**AVIS RELATIF A LA PROTECTION
CONTRE LES EVENTUELS EFFETS NOCIFS ET NUISANCES
PROVOQUES PAR LES RAYONNEMENTS NON IONISANTS
GENERES PAR DES ANTENNES EMETTRICES STATIONNAIRES**

Commune : HERSTAL - Exploitant : PROXIMUS

Référence exploitant : 41LRS_01

Rapport n° 2145 / 2023

Figure 1 : Vue en plan des lieux de séjour et des points de contrôle

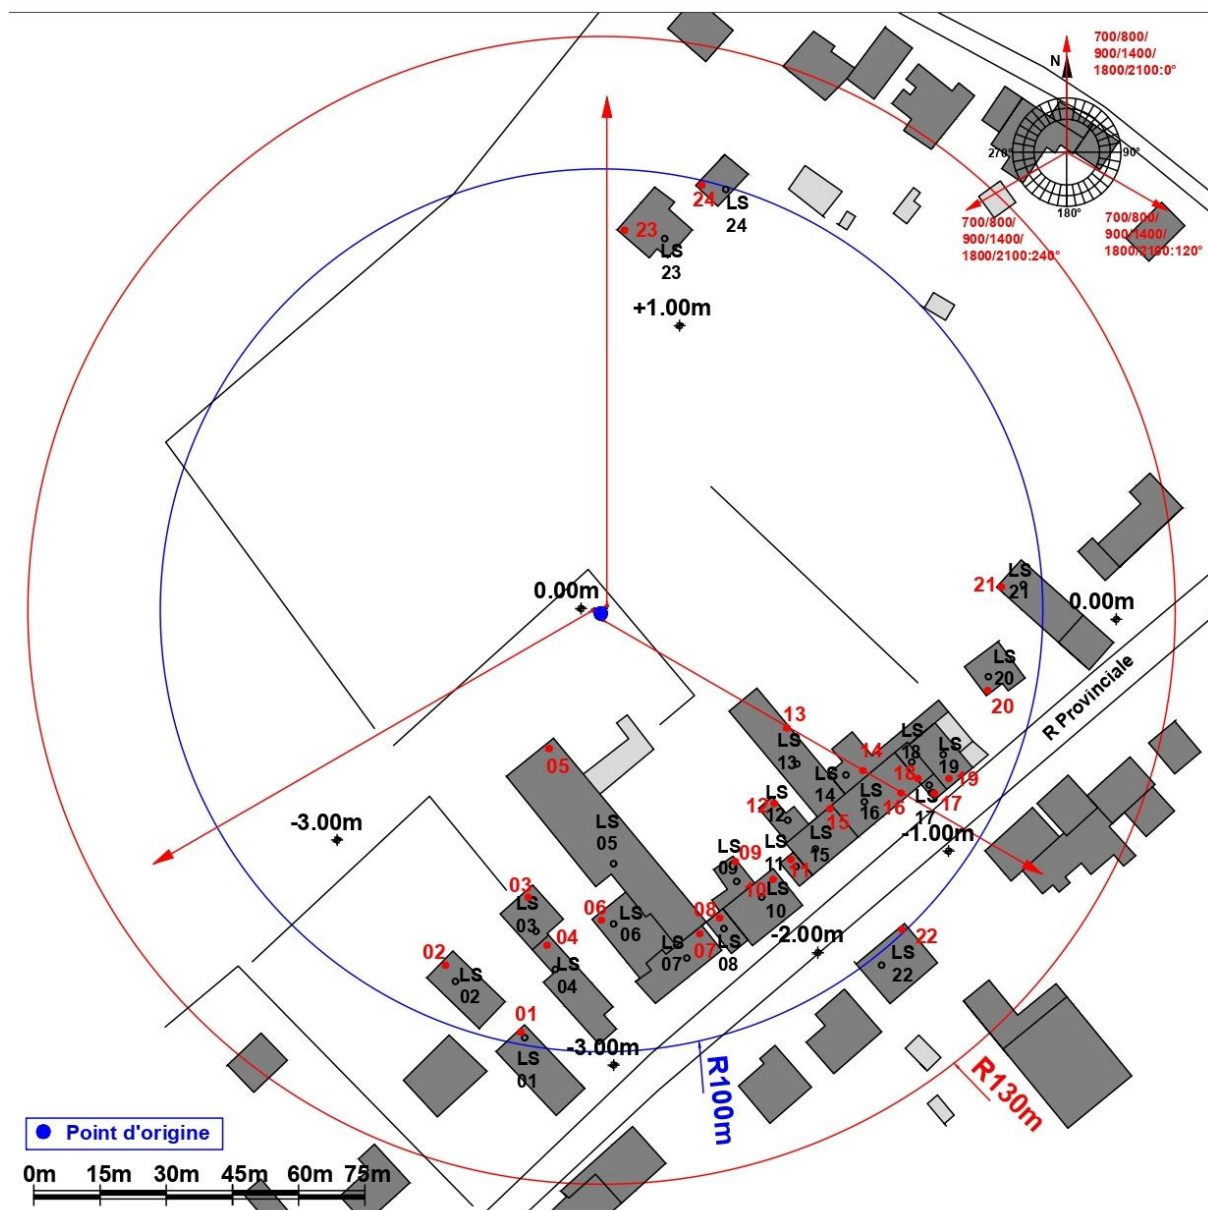
Les fréquences d'émission, la puissance rayonnée par chacune des antennes et leur gain permettent de déterminer le rayon de la zone à analyser. Tout dépassement de la limite par installation est exclu en dehors de cette zone. Le tableau 2 reprend les 35 LS² pour lesquels l'indice d'exposition est le plus élevé. Les différentes colonnes indiquent :

- le numéro du point de contrôle repris sur un des plans de la figure 1;
- le numéro du LS dans lequel se trouve le point de contrôle de la 1^{ère} colonne ;
- l'atténuation d'obstacle prise en compte pour le calcul de l'indice d'exposition dans le LS ;
- le résultat du calcul de l'indice d'exposition.

N° point de contrôle	LS	Atténuation (dB)	Indice d'exposition relatif à la limite par installation IE_i
18	LS18	3,0	0,312
19	LS19	3,0	0,210
20	LS20	3,0	0,195
24	LS24	3,0	0,189
15	LS15	3,0	0,182
22	LS22	3,0	0,172
23	LS23	3,0	0,169
16	LS16	3,0	0,144
21	LS21	3,0	0,123
17	LS17	3,0	0,083
2	LS02	3,0	0,057
1	LS01	3,0	0,056
8	LS08	3,0	0,018
10	LS10	3,0	0,017
12	LS12	3,0	0,017
13	LS13	3,0	0,014
7	LS07	3,0	0,012
4	LS04	3,0	0,012
9	LS09	3,0	0,009
14	LS14	3,0	0,009
5	LS05	3,0	0,007
11	LS11	3,0	0,005
3	LS03	3,0	0,005
6	LS06	3,0	0,003

En ce qui concerne les antennes de l'installation mentionnées dans le tableau 1, la distance maximale à laquelle la limite pourrait être atteinte, à l'extérieur, est égale à 72,9 m. S'il n'y a pas de LS à une distance inférieure, les antennes respectent forcément la limite d'immission.

Dans le cas des LS situés à l'intérieur des bâtiments, une atténuation d'obstacle est prise en compte et il en résulte que la distance maximale à laquelle la limite pourrait être atteinte se réduit à 51,6 m.

Les résultats de l'évaluation décrite au paragraphe 4 indiquent que les antennes émettrices stationnaires de l'installation faisant l'objet du présent avis ne produisent pas, dans un lieu de séjour, un rayonnement électromagnétique maximum supérieur aux limites fixées à l'article 4 du décret.

En conclusion, les antennes émettrices stationnaires faisant partie de l'installation référencée dans le paragraphe 2 et dont les caractéristiques techniques sont résumées dans le tableau 1 **respectent les limites d'immission** fixées à l'article 4 du décret du 8 décembre 2022 (M.B. du 16.12.2022) modifiant le décret du 3 avril 2009 relatif à la protection contre les éventuels effets nocifs et nuisances provoqués par les rayonnements non ionisants générés par des antennes émettrices stationnaires.

Figure 2 : Vue en plan des installations d'antennes dans un rayon de 300 mètres autour de l'installation faisant l'objet de la demande d'avis

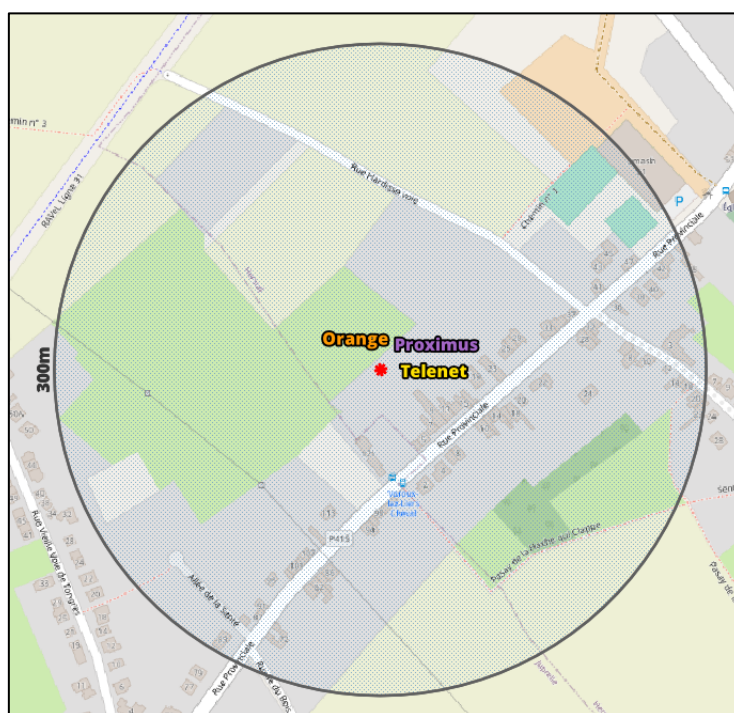
Le plan en projection verticale de la figure 2 indique la localisation des antennes actives éventuelles visées par le décret et situées dans un rayon de 300 mètres autour de l'installation référencée dans le paragraphe 2. Les données de localisation de ces antennes et les avis correspondant sont accessibles via le cadastre en ligne des antennes émettrices stationnaires⁶.

Compte tenu du nombre d'installations localisées dans la figure 2, il apparaît que l'intensité du rayonnement électromagnétique généré, dans les lieux de séjour situés à proximité de l'installation référencée dans le paragraphe 2, par l'ensemble des antennes émettrices stationnaires de l'ensemble des exploitants du même site d'antennes émettrices stationnaires respecte la limite fixée à l'article 4, § 2 du décret.
